RAPPORTAGE

schouw sportvelden oktober 2024

GEMEENTE WAALRE

Opdrachtgever	:	Gemeente Waalre Postbus 10000 5580 GA WAALRE
Contactpersonen	:	de heer H. van Geel en de heer D. van Baast
Datum	:	21 oktober 2024
Projectnummer	:	512404033
Projectadviseur	:	de heer J.G. Opdam
Projectleider	:	de heer R. van den Brink

Foto 1, wateroverlast in de zijstroken

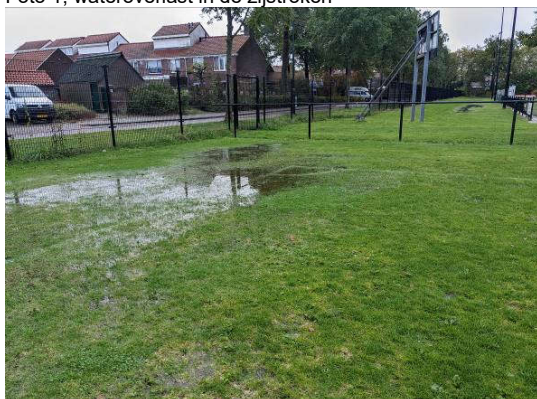
De zijstroken waren erg drassig tijdens het bezoek (zie foto 1)

Bij de werkingangen van veld 4 aan beide zijden is de toplaag slecht draagkrachtig. Gepland staat om 1 drainstreng met sleufvulling aan te brengen en aan weerszijde deze aan te sluiten op de aanwezige kolken. Als extra afvoer is het optioneel mogelijk om diagonaals gewijs enkele zandsleuven (topdrain sleuven) over de drainsleuven aan te laten brengen.

Foto 3, holle grasmat door speelschade

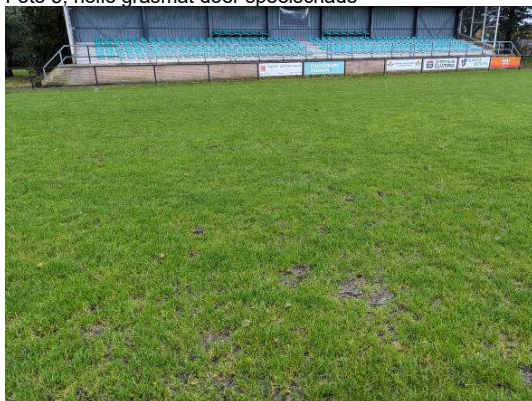
Er is veel struisgras ontwikkeling in de zijstroken wat de grasmat kwetsbaar maakt, voor bespelingschade (zie foto 3).

Door de sterke hoogteverschillen (profilering) is het aan te bevelen om het veld een toplaagrenovatie te laten ondergaan. Hierbij kan het veld geëgaliseerd worden en het (dak) profiel opnieuw worden aangebracht. Tevens is het dan van belang een lichte vershraling aan te brengen in de top. Dit vanwege een hoog organisch stofgehalte in de bovenlaag.
